Verslag huishoudelijke elektrische installatie op laagspanning en zeer lage spanning

Referentie: **010-20261013-01**	Datum controle: **13/10/2026**
Keurder: **010**

Eigenaar:	**Borgers**	EAN-code:	**541448820057394686**
Adres installatie:	**Lotelingenstraat 56 bus 2, 2300 - Turnhout**	Nummer teller(s):	**1SAG1105457907**
		Distributienetbeheerder installatie:	**Fluvius**

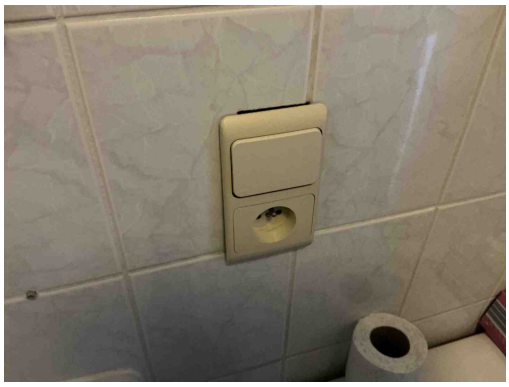
T10 - Bepaalde contactdozen en/of schakelaars zijn niet degelijk bevestigd (Boek 1: 1.4.1.3).
Opmerking: Oa keuken en badkamer

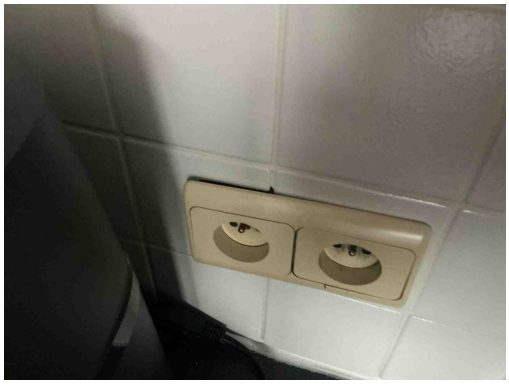
T10 - Bepaalde contactdozen en/of schakelaars zijn niet degelijk bevestigd (Boek 1: 1.4.1.3).
Opmerking: Oa keuken en badkamer

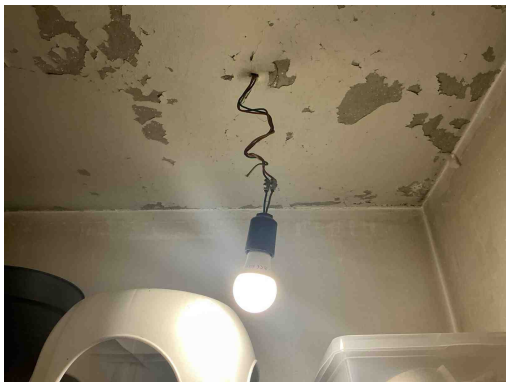
T10 - Bepaalde contactdozen en/of schakelaars zijn niet degelijk bevestigd (Boek 1: 1.4.1.3).
Opmerking: Oa keuken en badkamer

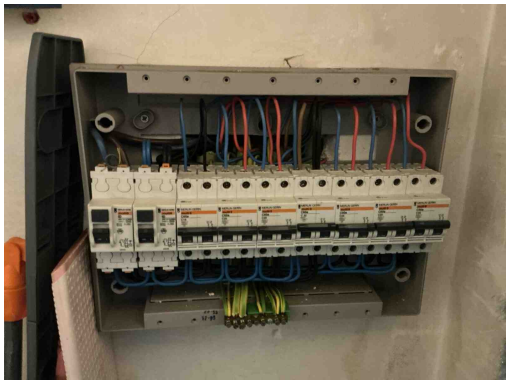
B17 - De voedingsspanning is niet op elk bord vermeld (Boek 1: 3.1.3.3).
Opmerking: Oa bord 1

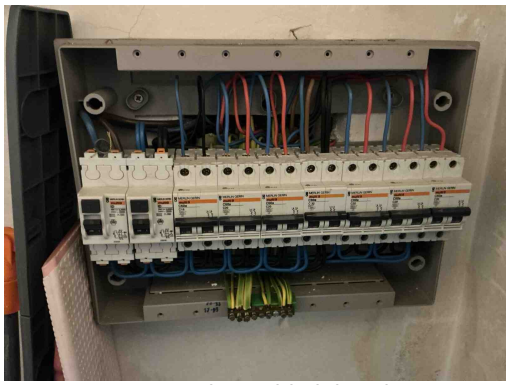
T21 - Het elektrisch materieel is niet geplaatst volgens de voorschriften van de fabrikant/ regels van goed vakmanschap. (Boek 1: 1.4.1.3)
Opmerking: Oa vijzen van de ophanging van het bord zijn niet afgedekt
